Oggetto: **[ID VIP 7406] ERCHIE (BR), AVETRANA (TA) VEGLIE (LE) e SALICE SALENTINO (LE) – Progetto di un impianto integrato agrovoltaiico e delle relative opere e delle infrastrutture connesse, denominato Ervesa, con potenza nominale pari a 70 MW di cui 20 MW in storage.**

Proponente: GRV Solar Salento 1 S.r.l.

Parere tecnico istruttorio della Soprintendenza speciale per il Piano Nazionale di Ripresa e Resilienza.

Elaborazione SSPNRR – Immagine PPTR –Le Segnalazioni architettoniche in nero (UCP Testimonianza stratificazione insediativa) con la perimetrazione dei Paesaggi Eccellenti 4.2.5 (Il Sistema delle Masserie in tratteggio azzurro, Il Paesaggio dei vigneti in rosa, Il Paesaggio degli ulivi in verde)

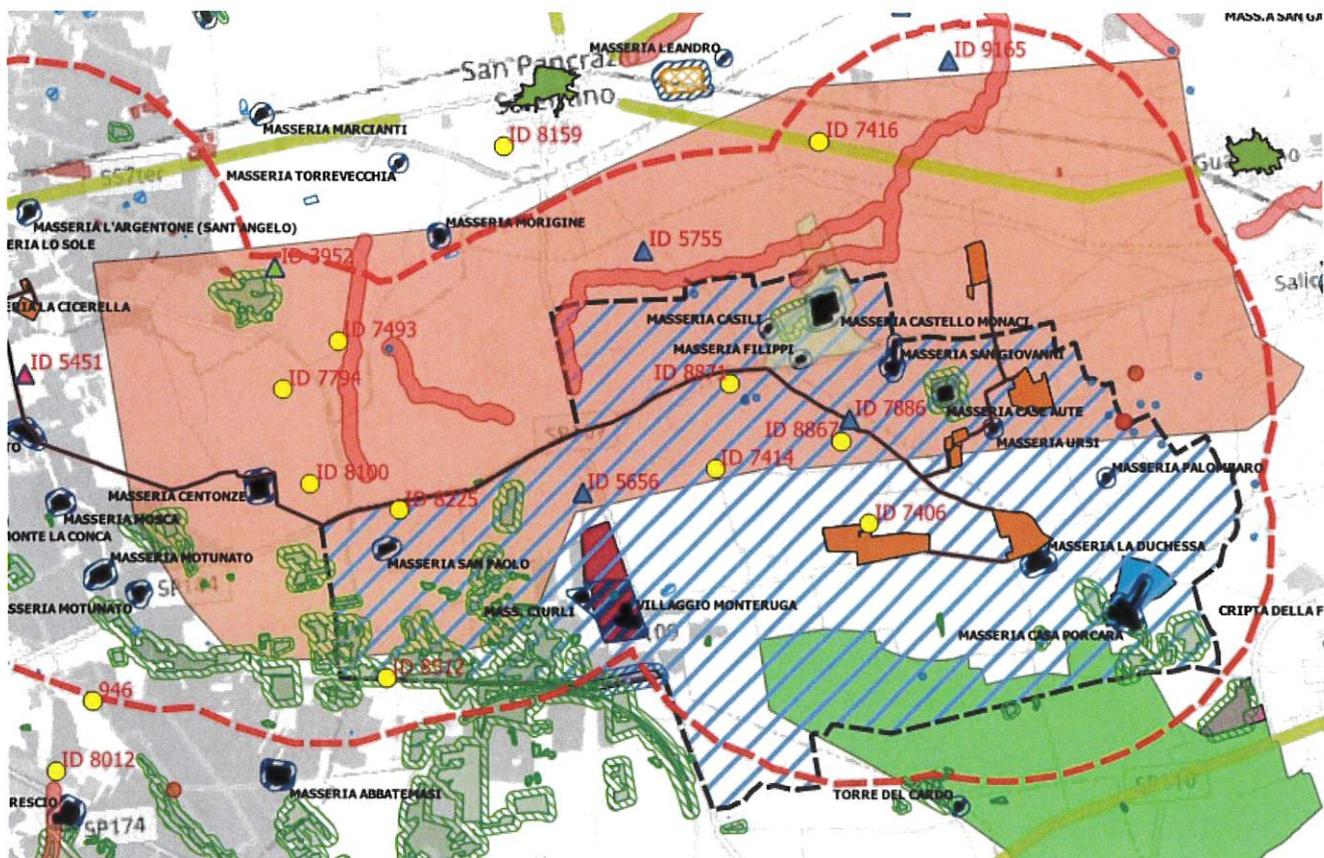
CONSIDERATO che l'impianto di cui trattasi, come si evince dall'immagine sotto riportata è prossima a diverse segnalazioni architettoniche oltre a ricadere all'interno dell'area perimetrata come paesaggi eccellenti ed essere prossimo ad ulteriori impianti FER oggetto di valutazione di impatto ambientale.

Elaborazione GIS – SSPNRR – Impianti FER

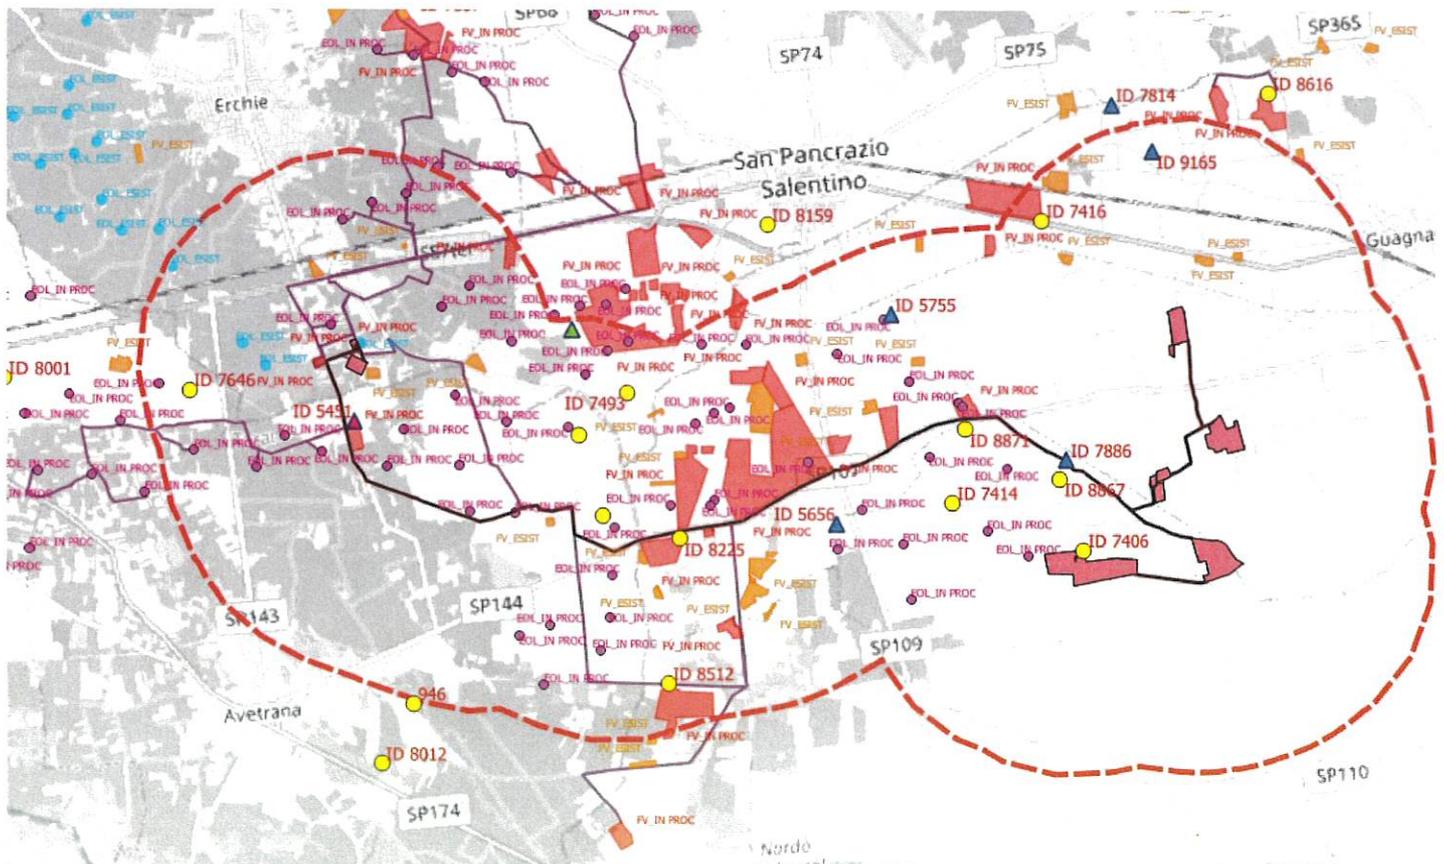
CONSIDERATO che, rispetto alle valutazioni svolte dal Proponente in merito agli impatti cumulativi (cfr. elab. V1YFCO5_StudioFattibilitàAmbientale_05), risultano essere presenti numerosi progetti realizzati, autorizzati ed/o in valutazione sia a livello regionale che statale, in prossimità dell'area in oggetto, tra cui i seguenti rappresentati nelle immagini sottostanti, che evidenziano comunque una chiara compromissione dei territori agricoli in una prospettiva a lungo termine.
